Technische Information

Bootstypen: OPTIMA 101

Kurzbezeichnung: Schiebelukenbereich abdichten

Bild 6

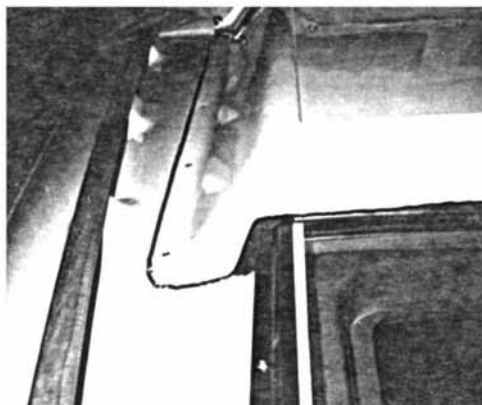
Das Illmodband der Schiebeluken-Vorderkante sollten Sie durch das mitgelieferte Hohlprofil ersetzen.

Schiebeluke in umgekehrter Reihenfolge montieren.
